# SCHEMA D'AMENAGEMENT ET DE GESTION DES EAUX DU HAUT-ALLIER

## COMPTE RENDU DE LA REUNION DU BUREAU DE LA CLE DU 18 NOVEMBRE 2015, AU SMAT DU HAUT-ALLIER

## **💧 AVIS DE LA CLE SUR LA DEMANDE DE RENOUVELLEMENT D'AUTORISATION DE LA MICROCENTRALE DU PRAT HAUT SUR LA DESGES**

## ◆ AVIS DE LA CLE SUR LE REPROFILAGE DE LA RETENUE DE POUTES

Plan 3D

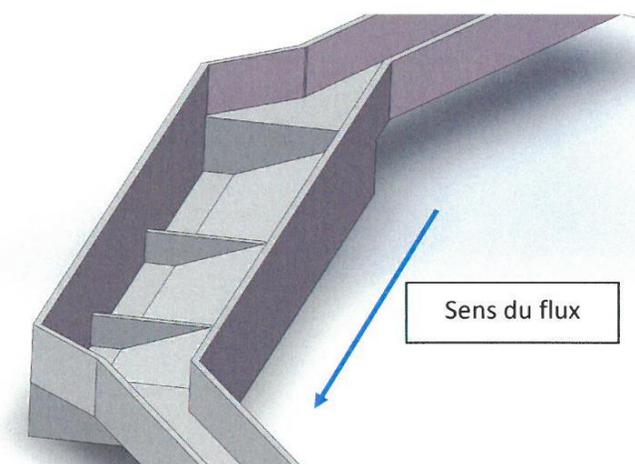
- ▶ **Le débit réservé** actuellement égal à 200l/s et 300l/s sera porté à 120l/s, soit 14,4% du module. Une étude des débits minimums biologiques a été effectuée à partir du protocole dit des microhabitats : ESTIMHAB.
- ▶ Dans le cadre de l'évolution du débit réservé, il passera en totalité par **la passe à poisson dont les échancrures seront modifiées**. De plus, afin de limiter l'ensablement de cette dernière et d'améliorer le **transport sédimentaire** avec une restitution régulière des sédiments au cours d'eau, la société prévoit :
  - L'automatisation de la vanne de dégravage présente sur le barrage
  - La mise en place d'un dessableur dans le canal d'amenée, en amont immédiat du plan de grilles.
- ▶ Un **exutoire de dévalaison** sera également réalisé à hauteur du plan de grilles (maille de 15mm de diamètre) pour permettre aux espèces piscicoles de rejoindre le cours d'eau.

Le projet prévoit une diminution du débit réservé de 200 l/s (300 l/s) à 120 l/s. Ce débit est conforme à la réglementation en vigueur mais cela engendre une diminution du débit dans le TCC où la présence de Truite fario et de chabots est avérée.

- Préciser la compatibilité du projet avec le SAGE du Haut-Allier et le SDAGE Loire-Bretagne 2016-2021.
- Préciser les résultats de l'étude des débits minimums biologiques et garantir la non dégradation de l'état écologique de la Desges dans le cadre de l'abaissement du débit réservé. Pour ce faire, les membres du bureau souhaitent **qu'un protocole de suivi de l'état écologique de la Desges soit proposé, pendant toute la durée d'exploitation, pour s'assurer du maintien du très bon état écologique du cours d'eau**.
- Inclure une clause de réserve dans l'arrêté préfectoral, précisant qu'en cas de dégradation du très bon état écologique du cours d'eau, le débit réservé soit rétabli à sa valeur d'origine, soit 250l/s (moyenne de 200l/s et 300l/s).

Figure 3 : Représentation du dispositif de dévalaison

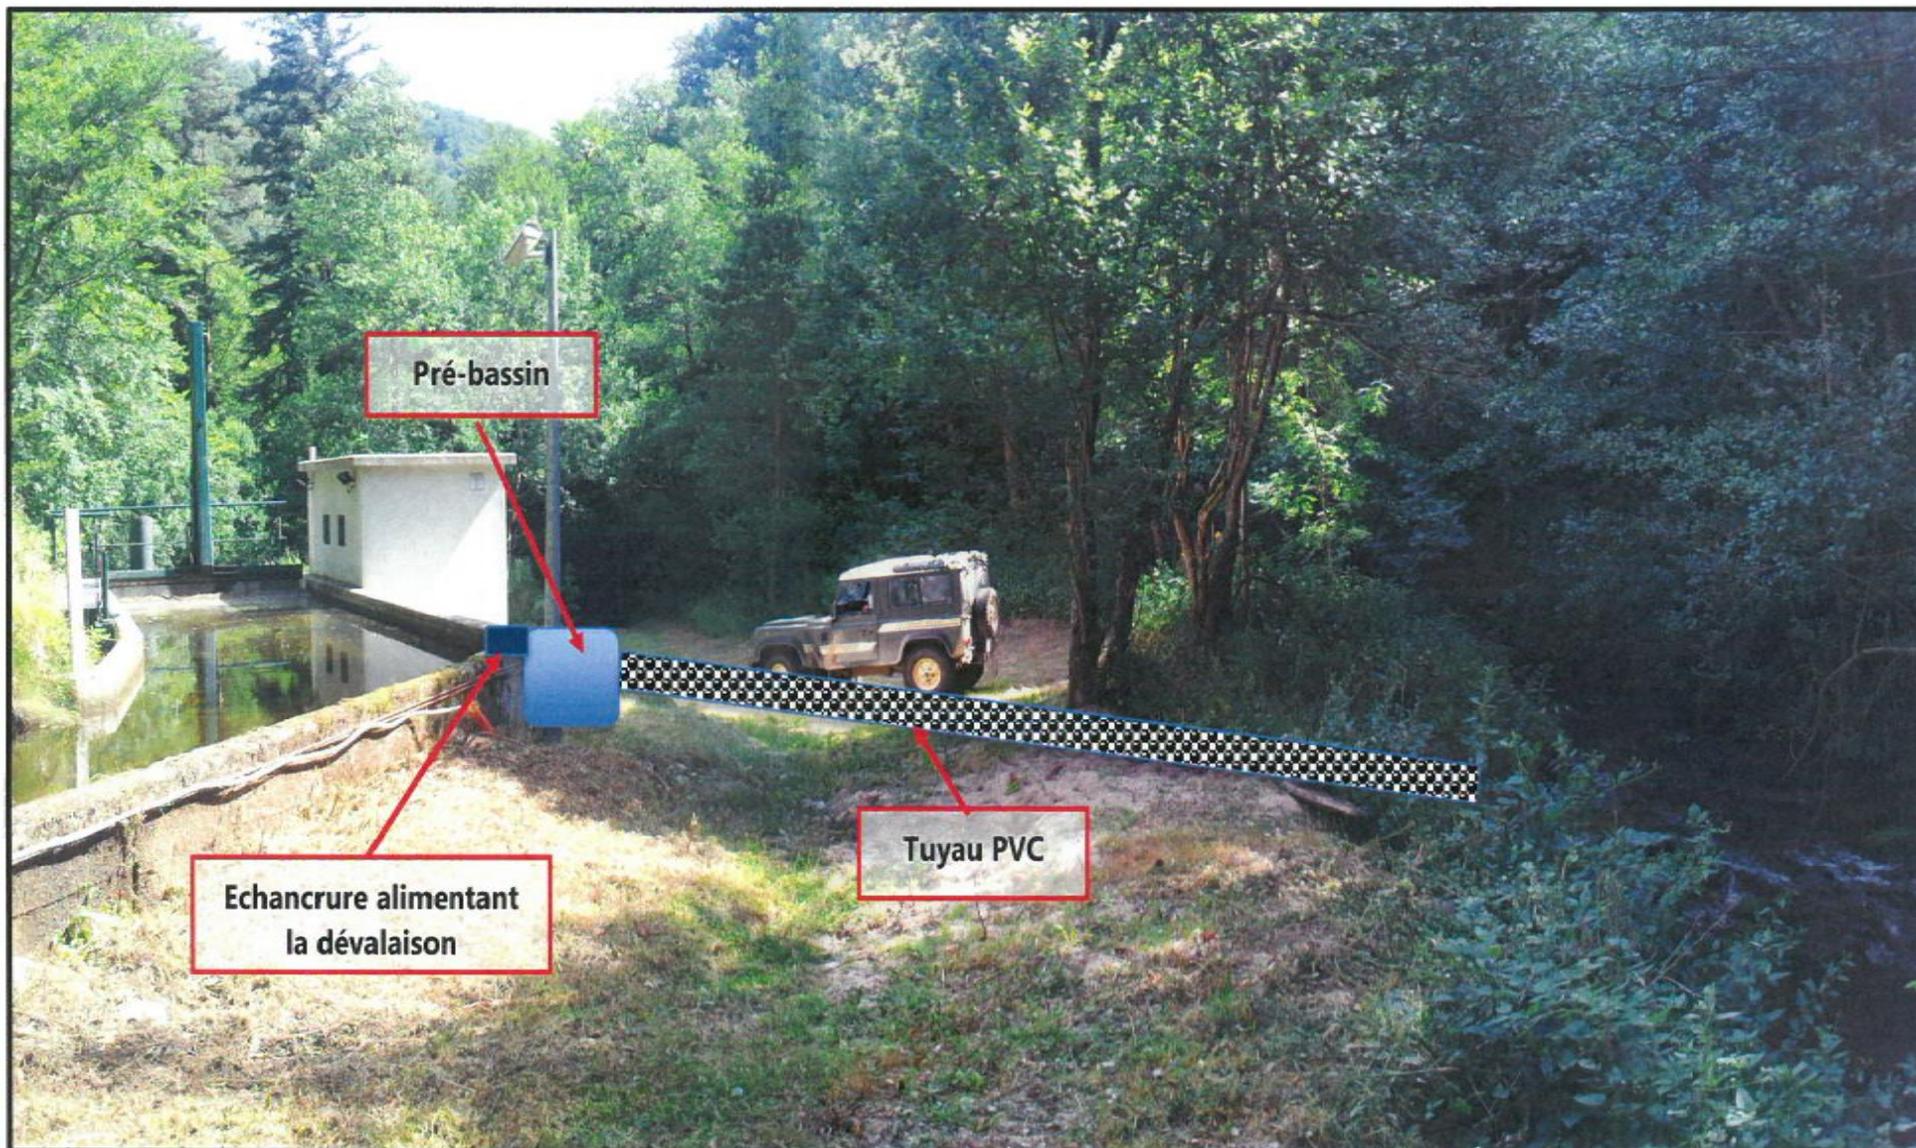
Le projet prévoit l'amélioration de la continuité écologique piscicole et sédimentaire à travers la réalisation d'aménagement tels que l'exutoire de dévalaison, la modification des échancrures de la passe à poisson ou encore la mise en place d'un dessableur dans le canal d'amenée.
